改善箇所説明図

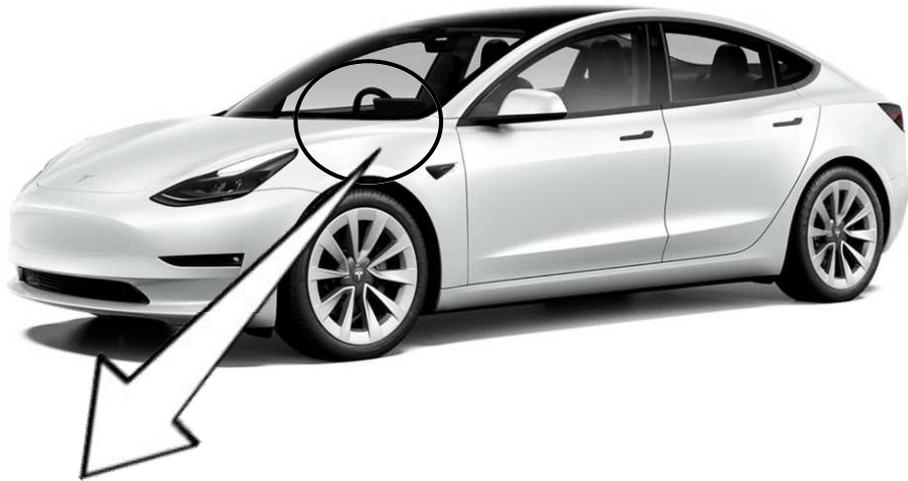
基準不適合発生箇所

タッチスクリーン

急速充電中またはその準備中に、タッチスクリーンの演算処理装置の冷却プログラムが不十分なため十分な冷却が行われない場合がある。そのため、演算処理装置の処理速度の低下や再起動が行われ、タッチスクリーンが映らない、あるいは遅延し、最悪の場合ドライブモード（ドライブ、ニュートラル、リバースなど）や警告などの操縦装置等に係る必要な表示が行われず、衝突危険性が高まるおそれがある。

改善の内容

演算処理装置の温度管理および高温動作を改善するプログラムを配信する。
